INSTALLATIONS CLASSEES

MEMOIRE EN REPONSE AUX OBSERVATIONS FORMULEES LORS DE L'ENQUETE PUBLIQUE

**Carrière de Darancel
Commune de Saint-Médard-sur-Ille (35)**

AFFAIRE N° 2018-291
Date d'édition du rapport : 29/11/2021

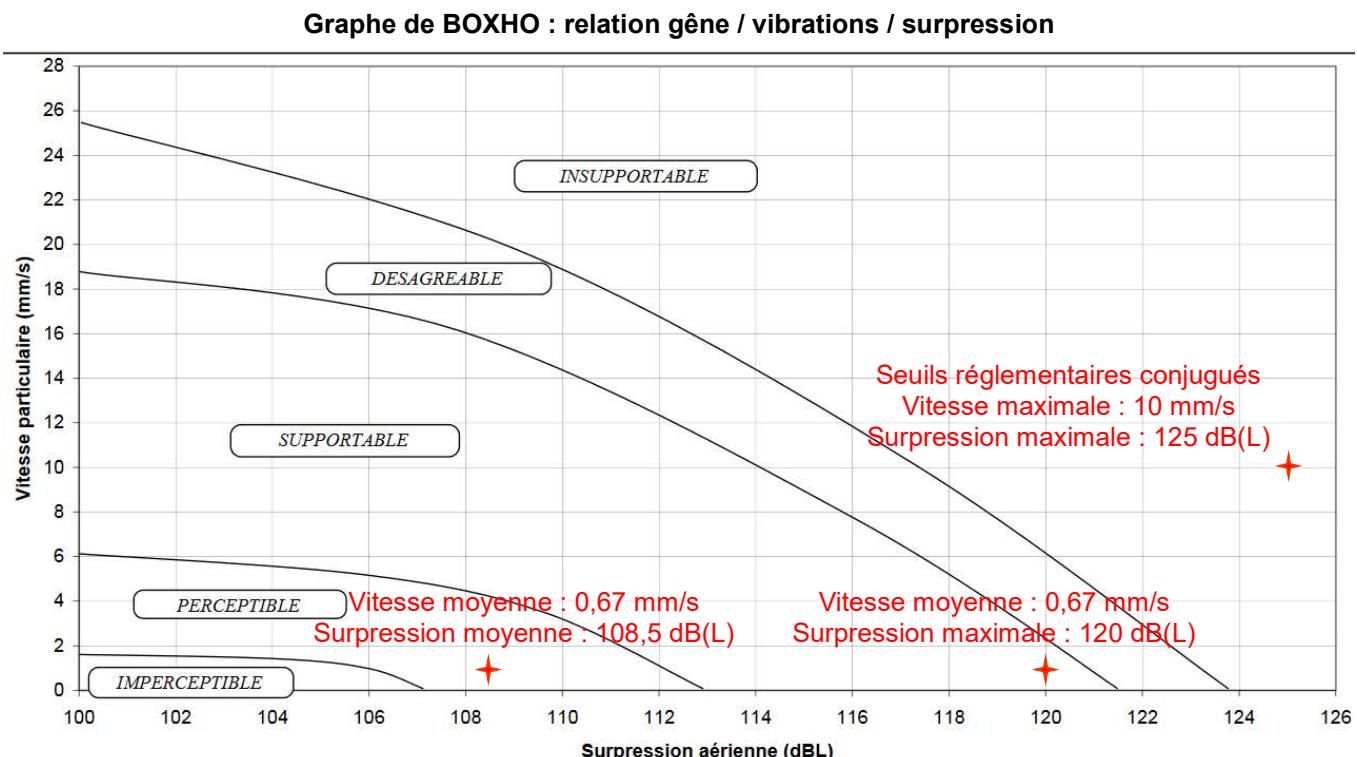
La relation gêne / vibrations / surpression a été étudiée par le français BOXHO en 1977. Ses travaux de recherche ont abouti à la création du « graphe de BOXHO » qui quantifie la gêne ressentie par un riverain lors d'un tir de mines en fonction des vibrations et de la surpression engendrées :

L'analyse du graphe de BOXHO permet les constats suivants :

- les seuils maximaux fixés par l'Arrêté Ministériel du 22 septembre 1994 modifié et la circulaire du 2 juillet 1996 (10 mm/s et 125 dB(L)) correspondent, conjugués, à une gêne « insupportable »,
- lorsque la surpression est élevée (> 124 dB(L)), la gêne demeure « insupportable » et ce indépendamment des vibrations engendrées par les tirs de mines,
- à l'inverse, la gêne ressentie par les riverains est supportable aux niveaux vibratoires maximaux admis par la réglementation (10 mm/s) dès lors que la surpression est inférieure à 114 dB(L).

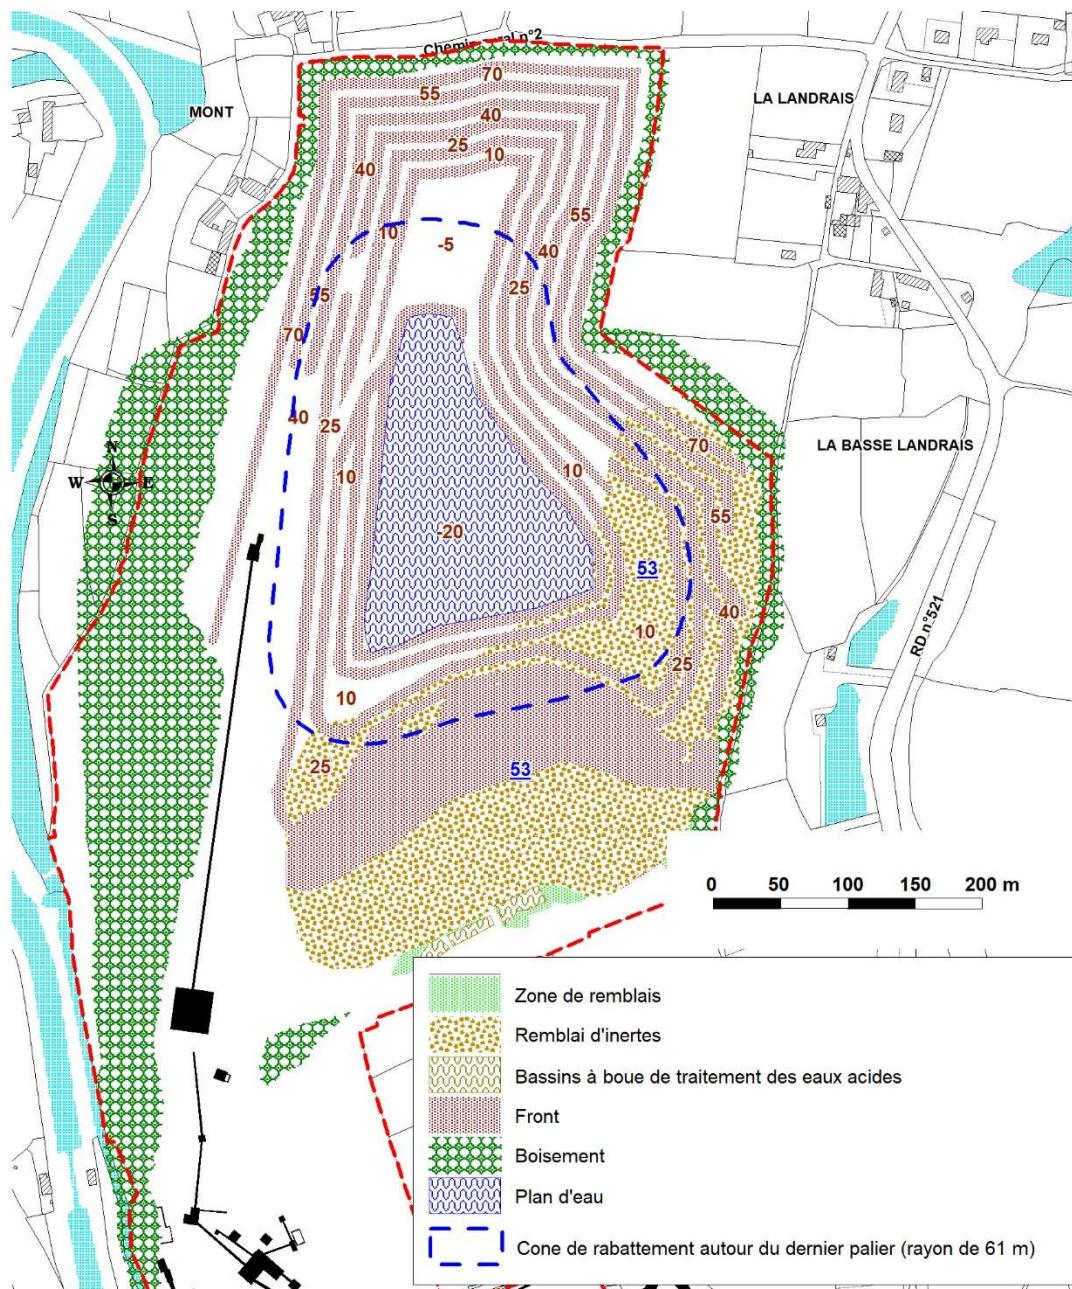
- un rappel est fait des observations de l'Ae (M7),
- une interrogation est formulée sur le lien entre le tarissement de puits et la carrière (O18),
- une demande est faite de « présenter une modélisation du cône de rabattement de la nappe induit par le pompage d'exhaure en situation future ». Il est également demandé à ce que figure sur la carte présentant le cône de rabattement les ouvrages d'utilisation de la nappe et les zones humides. Sur la base de cette carte, il est enfin demandé à ce que soit complétée l'analyse détaillée des impacts de l'exploitation (M7),
- une autre interrogation concerne la vulnérabilité de la nappe après l'arrêt de l'exploitation et les risques de dysfonctionnement induits des circuits d'eau (connexions avec la Vilaine et les nappes souterraines) (O31).

Dans un premier temps, la perméabilité des cornéennes exploitées peut être estimée à partir de la situation actuelle en considérant que l'excavation actuelle ($6 * 15 \text{ m} = 90 \text{ m}$) engendre un rabattement dont l'extension maximale est de l'ordre de 40 m en périphérie de la fosse puisque le niveau du puits situé au lieu-dit « Le Mont » à 40 m au Nord-Ouest n'est pas rabattu par la fosse :

$$K = (R / 3000 * H)^2 = (40 / 3000 * 90)^2 \approx 2.10^{-8} \text{ m/s}$$

La valeur de perméabilité obtenue est cohérente et représentative d'une roche dure peu fracturée.

I.6- GESTION DES DECHETS

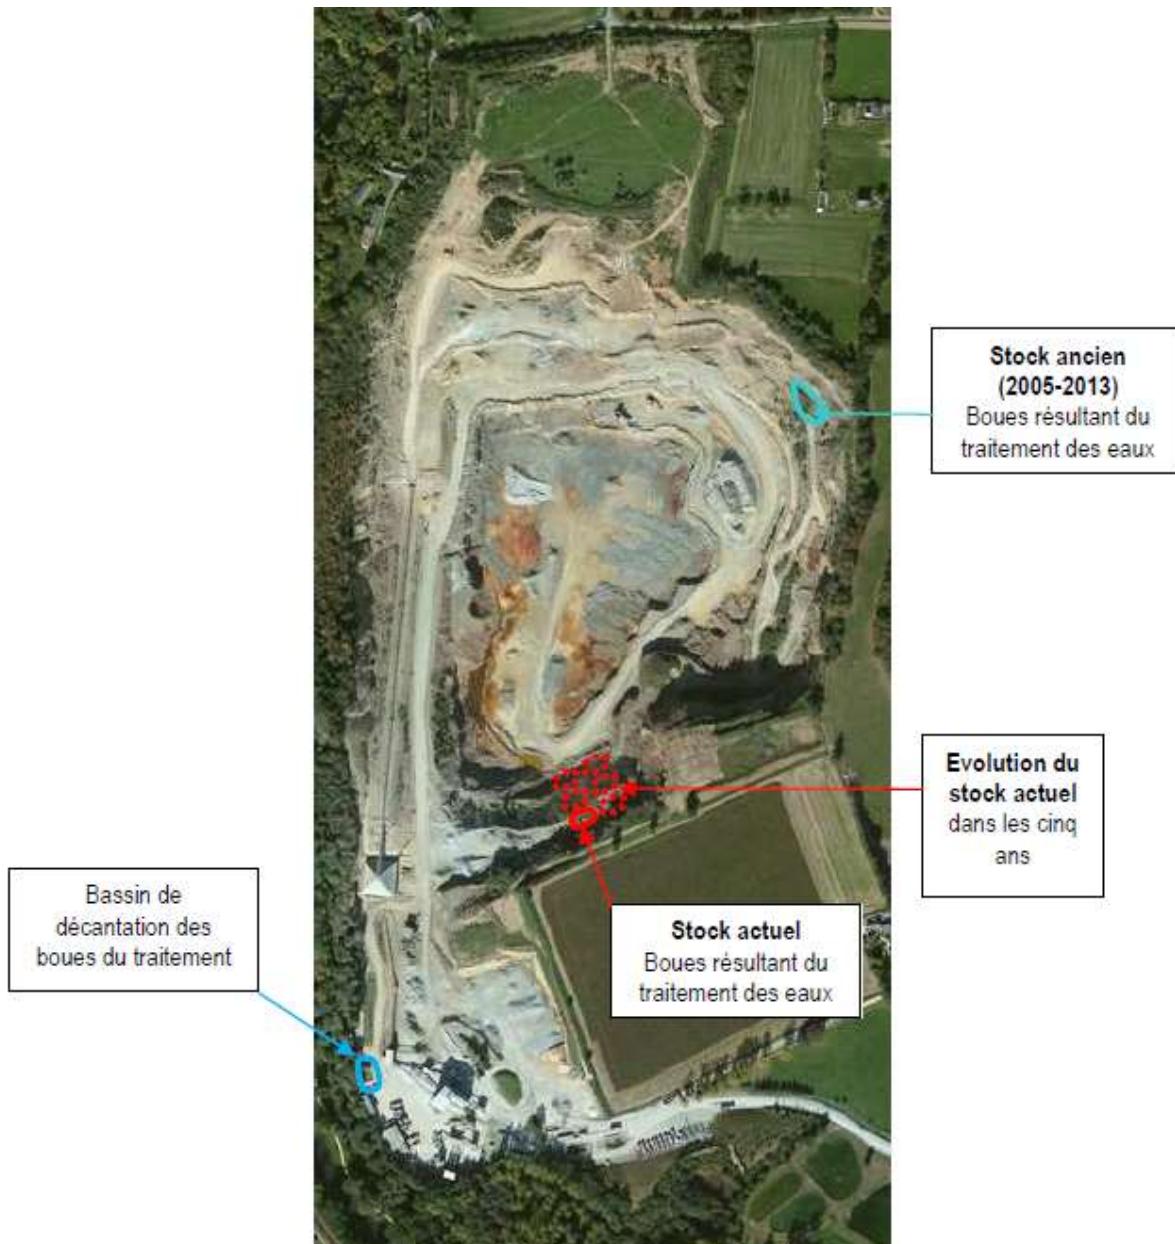
Les points évoqués sont la production de boues acides (M7, DC) et l'accueil de déchets inertes : (M7, O31, DC)

Des précisions sont demandées sur la gestion des boues résiduaires et en particulier sur leur mode de stockage. Indication est faite que l'étude demandée sur le sujet dans l'arrêté préfectoral complémentaire du 8 juin 2005 ne figure pas au dossier (M7, DC), que le risque de lixiviation de métaux n'est pas écarté (M7) et que les modalités de stockage sont peu transparentes (DC).

Le Laboratoire CBTP a réalisé pour le compte de la société PIGEON CARRIERES le Plan de Gestion des Déchets Non Inertes (PGDNI) produits sur la carrière de Darancel en septembre 2014.

Le PGDNI est joint en annexe 2 du présent mémoire en réponse. Etabli conformément à la réglementation en vigueur (Arrêté Ministériel du 19 avril 2010), ce document localise les différents stockages de boues non inertes produites par le traitement des eaux acides :
